Regionalverband Bodensee-Oberschwaben  
Hirschgraben 2  
88214 Ravensburg

Ravensburg, 25.04.2024

## **Gemeinsame Stellungnahme zur Fortschreibung des Regionalplans Bodensee-Oberschwaben – Gebiet der Landkreise Ravensburg, Bodensee und Sigmaringen – Regionale Infrastruktur – Teilregionalplan Energie**

Beispiel 1: VRG zum Abbau oberflächennaher Rohstoffe bei Bad Wurzach Eintürnenberg/ Weitprechts/ Rohr und VRG Wind WEA 436-032

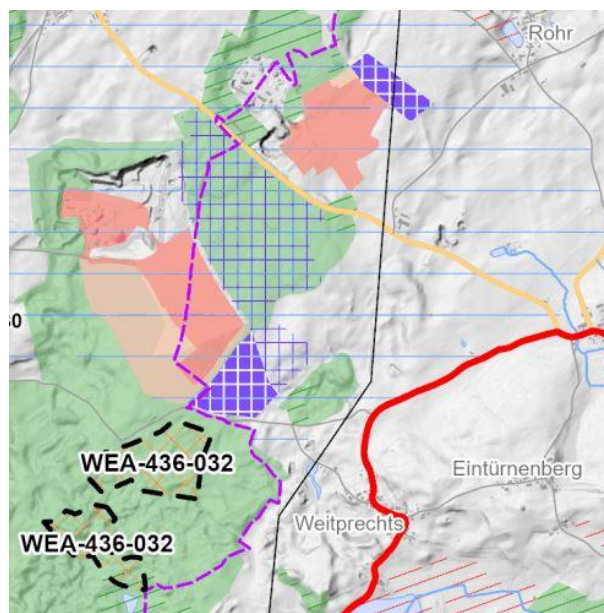
Das Beispiel zeigt die räumliche Nähe von Windpotenzialflächen und VRG für Rohstoffabbau bei Bad Wurzach. Würden auch VRG und VBG für den Rohstoffabbau hinsichtlich potenzieller Windenergiegebiete überarbeitet werden, könnten womöglich konfliktärmere Offenlandstandorte für die VRG Wind resultieren.

**Beispiel 2:** VRG zum Abbau oberflächennaher Rohstoffe und VRG Wind WEA 437-002

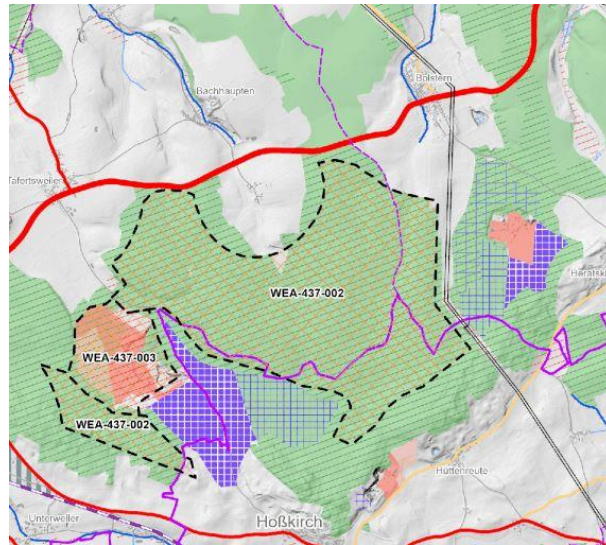
Auch das Beispiel Hoßkirch zeigt die räumliche Nähe von VRG Wind und VRG Rohstoffabbau. Letztere könnten Potenzialflächen für Wind darstellen und Waldgebiete schützen.

**Beispiel 3:** VRG zum Abbau oberflächennaher Rohstoffe (Kiesgrube) in Aitrach und VRG Wind / VBG Freiflächensolar FFPV 436-019/020

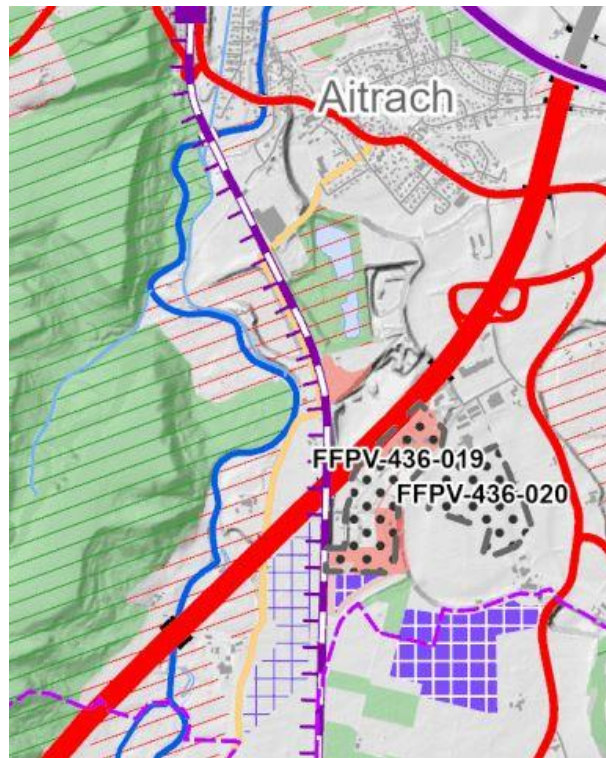
In Aitrach könnten Eingriffe reduziert werden, indem die Flächen für den Rohstoffabbau erneut gegenüber den VBG Freiflächensolar oder auch bzgl. VRG Wind abgewogen würden.

**Beispiel 4:** VBG FFS FFPV 436-040 und Schwerpunkt für Industrie und Gewerbe in Niederbiegen/ Schachen

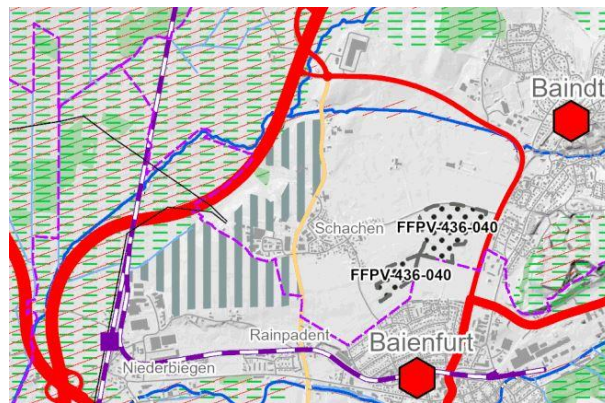
Das Beispiel Baidt-Schachen zeigt die räumliche Nähe von VBG FFPV-436-040 und dem in der Gesamtfortschreibung festgelegten Schwerpunkt für Industrie und Gewerbe in Niederbiegen/ Schachen. Hier könnte die Abwägung mit der Festlegung der Siedlungsstruktur dazu führen, dass die FFPV 436-040 auf der Fläche des Schwerpunktes Industrie und Gewerbe festgelegt wird. Dadurch würden Eingriffe in den Freiraum sowie in den Boden (Versiegelung durch Gewerbe) reduziert, da ein Teilgebiet des Schwerpunktes für I u. G. durch FFPV ersetzt würde.

**Beispiel 5:** FFPV 436-036 und Schwerpunkt für Industrie und Gewerbe Reichertshaus

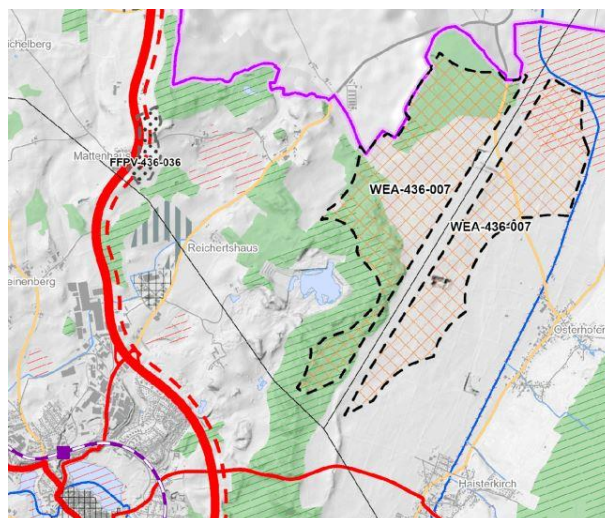
Dasselbe gilt für den Schwerpunkt für Industrie und Gewerbe in Bad Waldsee-Reichertshaus und der geplanten FFPV 436-036.

**Beispiel 6: VRG Wind WEA 436-021 und Schwerpunkt für Industrie und Gewerbe in Aulendorf**

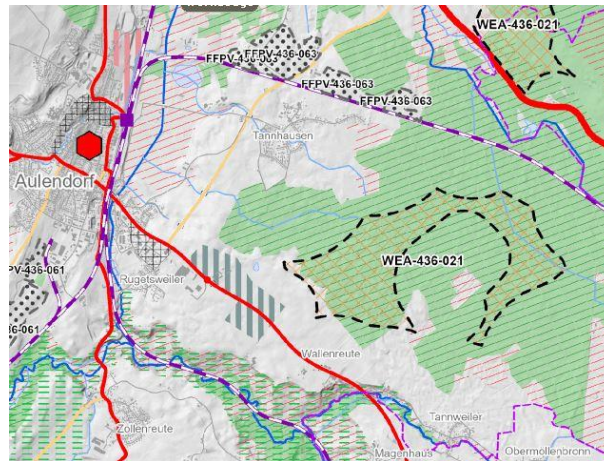
In diesem Gebiet sollte geprüft werden, ob die VRG Fläche WEA-436-021 zumindest teilweise mit dem Schwerpunkt für Industrie und Gewerbe östlich von Aulendorf überlagert/ verbunden werden könnte bzw. die Windenergie dort aufgrund des überragenden öffentlichen Interesses vorrangig zumindest auf einem Teil der Gewerbefläche umgesetzt werden kann bzw. muss.

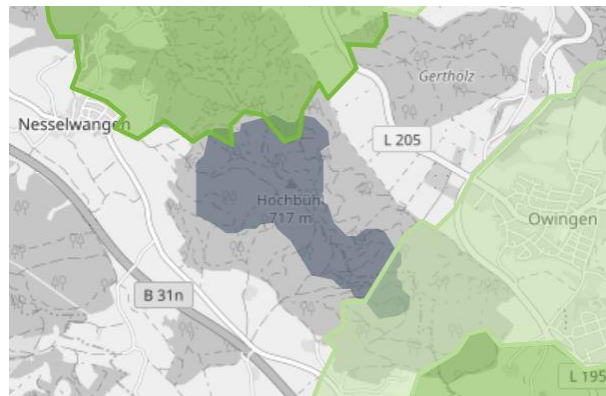
Am östlichen Rand des VRG ist eine Biotopverbundfläche der Kategorie trockener Standorte betroffen. Zugleich überlappt sich das VRG im Osten mit dem westlichen Teilgebiet des FFH-Gebiets „Deggenhauser Tal“.

Wir fordern, das FFH-Gebiet aus der Vorrangfläche herauszunehmen, um die FFH-Schutzziele und den Biotopverbund nicht zu schwächen.

#### 4.2.2. WEA-435-002 Hochbühl

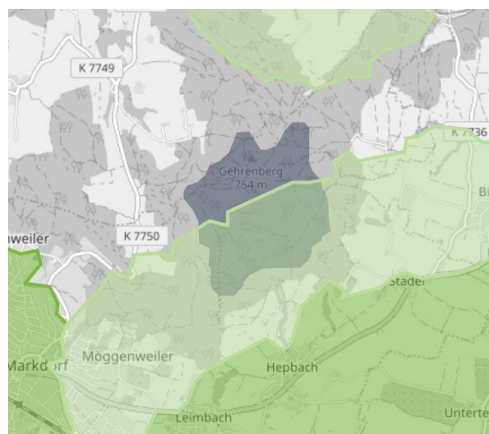
Der südliche Teil des VRG liegt in einer Kategorie B-Fläche der Schwerpunktorkommen. Es handelt sich zugleich im Wesentlichen um rutschgefährdete Hanglagen und Bodenschutzwald. Es ist Erholungswald der Stufe 1 betroffen.

Das VRG muss um den südlichen Teil (Hangbereich) verkleinert werden.

#### **4.3.1. WEA-437-014 Bingen-Nord**

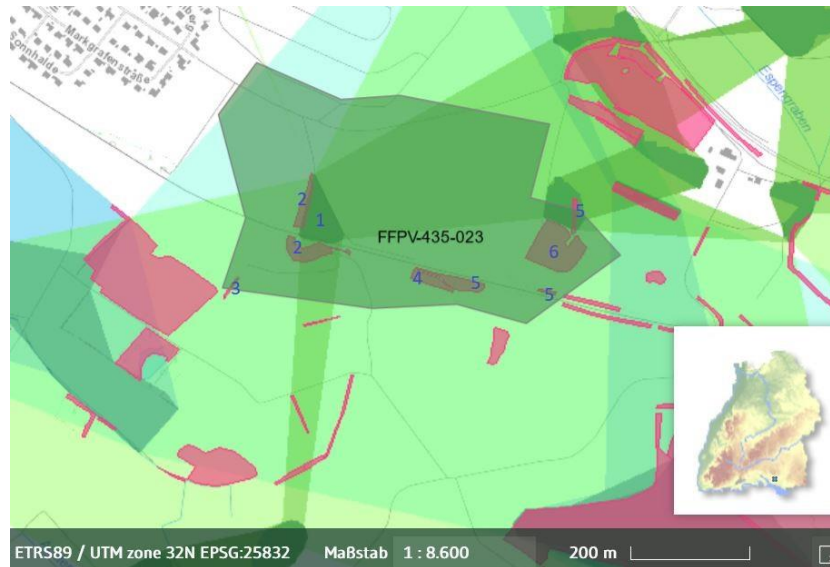
Hier gibt es einen Konflikt mit dem Wildtierkorridor. Das VRG muss deshalb angepasst werden.
